Mission régionale d'autorité environnementale

**Avis délibéré de la mission régionale
d'autorité environnementale
Hauts-de-France
sur le projet de parc éolien de « l'Arbre Chaud 2 » sur la commune de
Pronville-en-Artois (62)
Étude d'impact non datée (référéncée D_ATDX_2024_03_1263)
Résumé non technique du 18 novembre 2025**

n°MRAe 013149/GUNENV

Plan de situation du projet d'extension du parc éolien de l'Arbre Chaud 2 (RNT EI – page 5)

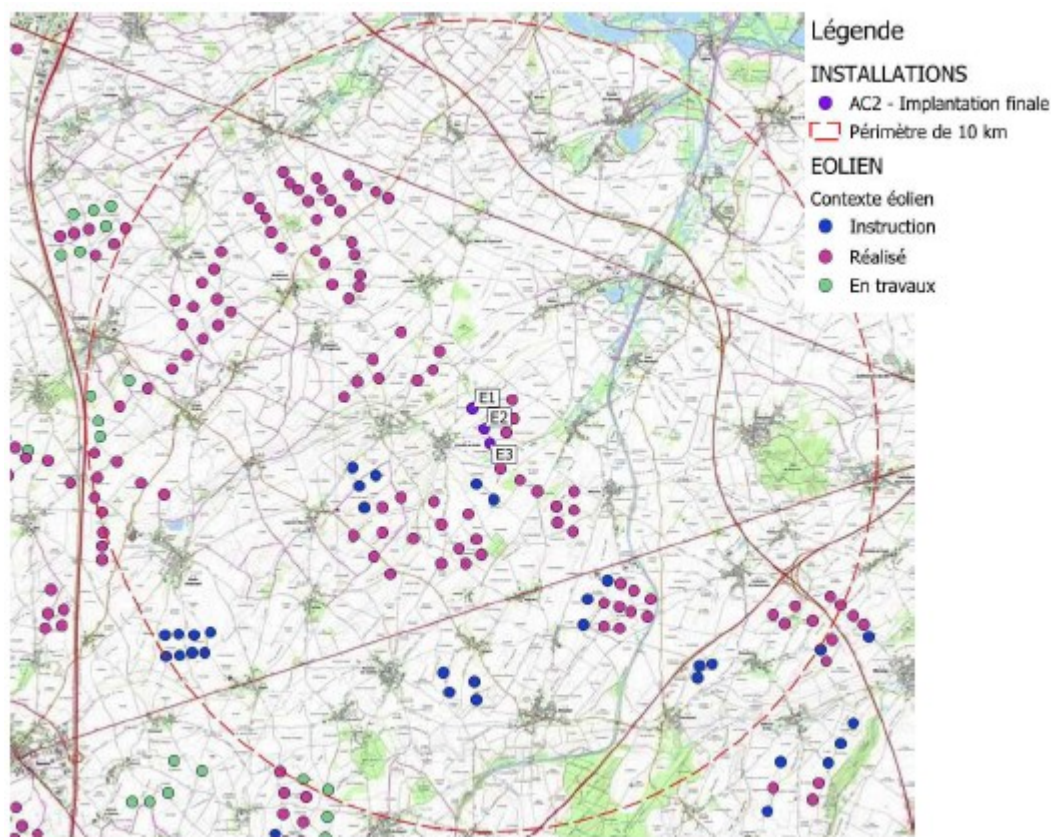
Le raccordement du parc éolien est un élément du projet dès lors qu'il est réalisé dans le but de permettre aux éoliennes de fonctionner, il doit être étudié.

L'autorité environnementale recommande, une fois le tracé définitif du raccordement connu, d'actualiser l'étude d'impact avec le cas échéant, mise en œuvre de la séquence éviter, réduire, compenser, en particulier si des espaces à enjeu sont impactés par les travaux de raccordement ou si des créations de lignes aériennes sont envisagées³.

Ces deux projets formeront un ensemble et doivent être appréhendés comme tel dans la démarche d'évaluation environnementale pour permettre d'atteindre le meilleur équilibre entre la production d'énergie et l'impact environnemental.

L'autorité environnementale recommande d'analyser les projets de parc éolien de l'Arbre Chaud 2 et de l'Arbre Chaud existant comme un ensemble de manière systématique, notamment en décrivant le parc existant, dont son plan d'arrêt des machines le cas échéant, et en procédant aux analyses en prenant en compte le parc de l'Arbre Chaud existant (représentations sur toutes cartes ...).

Localisation et situation des éoliennes proches (étude d'impact – page 412)

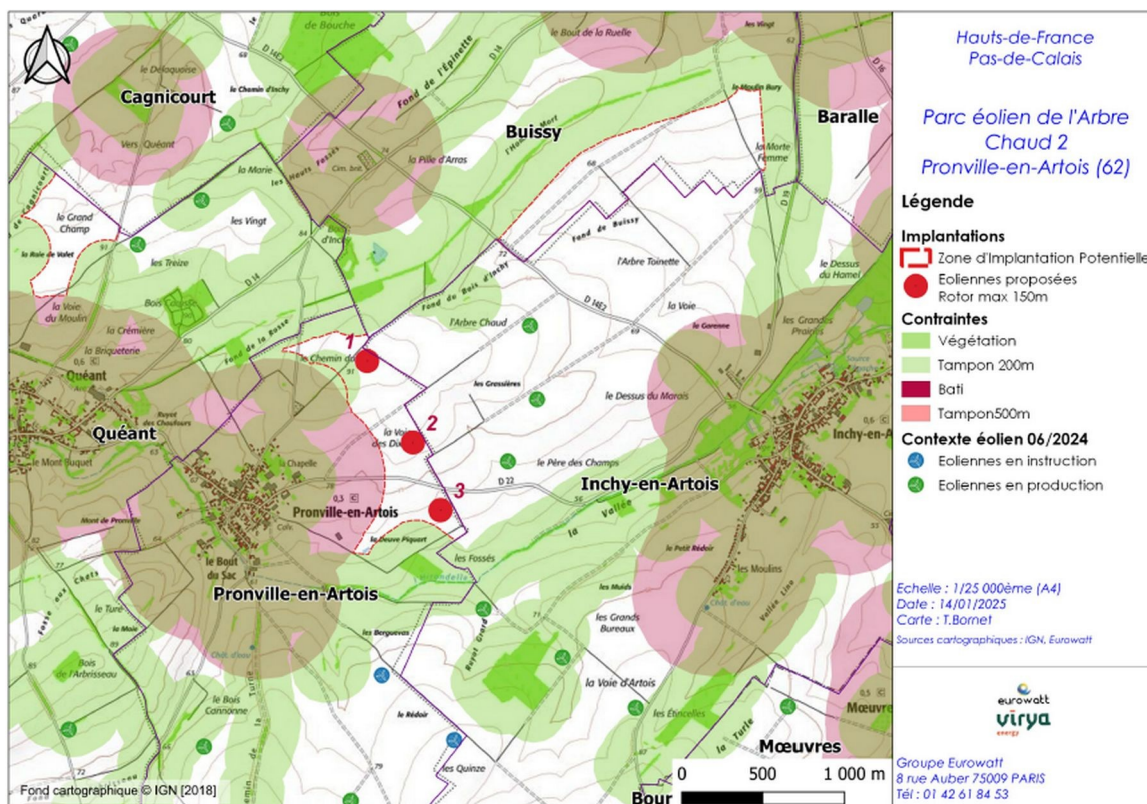
L'étude ne fait pas état des éoliennes refusées. Notamment, à proximité du projet :

- les éoliennes E1 et E2 du parc de l'Arbre Chaud du même pétitionnaire, refusées en 2020 au titre du risque de perturbation significative du fonctionnement du VOR⁴ de Cambrai ;
- huit des dix-huit éoliennes de la « ferme éolienne la voie de Cambrai », refusées en 2018 aux motifs d'une saturation visuelle forte à l'échelle du paysage, du cadre de vie et d'un effet d'encerclement des villages de Quéant, Pronville-en-Artois, Lagnicourt-Marcel et Inchy-en-Artois.

L'autorité environnementale recommande de prendre en compte les éoliennes ayant fait l'objet d'un refus dans l'analyse du contexte éolien du projet, en considérant également le caractère définitif ou non du refus.

Synthèse des contraintes de la ZIP (pièces jointe n°02 - plan de contraintes)

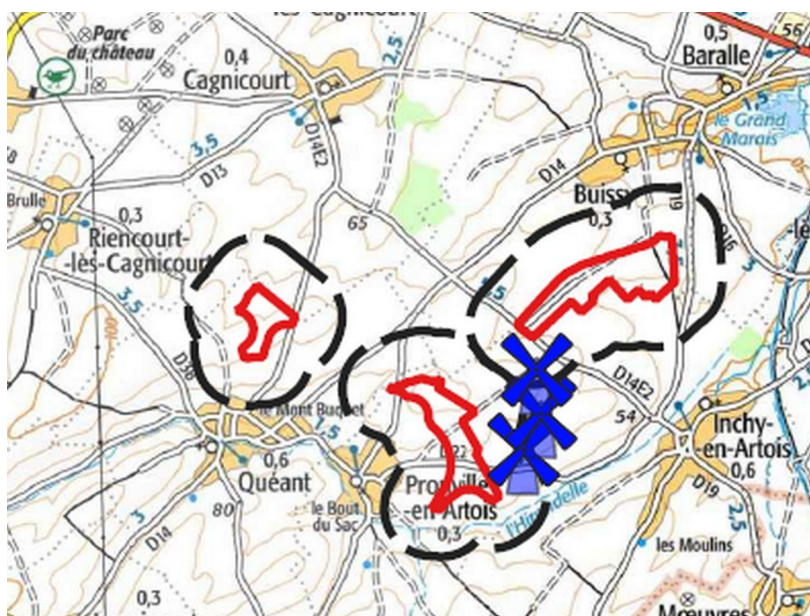
Pour réaliser cette analyse, les critères relatifs à la biodiversité, aux paysages, au milieu physique et au milieu humain ont été étudiés. Les cartes décrivant chaque variante ne comprennent pas le parc de l'Arbre Chaud, ce qui ne permet pas de visualiser l'articulation des deux projets. La description des variantes devrait comprendre aussi la production d'énergie attendue.

La position des éoliennes 1, 2 et 3 est presque la même pour toutes les variantes et conduit à rapprocher le projet du bourg de Pronville-en-Artois sans explication.

Les variantes 1 et 2 sont discutables car la ZIP située sur la commune de Buissy est à moins de 10 kilomètres du VOR de Cambrai ce qui fait qu'elles ne peuvent a priori pas être considérées comme des variantes réalisables. Un avis défavorable de la direction générale de l'aviation civile sur la variante n°2 est d'ailleurs joint (Annexes de l'étude d'impact – page 18).

L'autorité environnementale recommande :

- *de représenter le parc de l'Arbre Chaud sur les cartes des variantes ;*
- *d'étudier une variante plus proche du projet de parc de l'Arbre Chaud ;*
- *de compléter l'analyse des variantes en intégrant la production d'énergie attendue.*
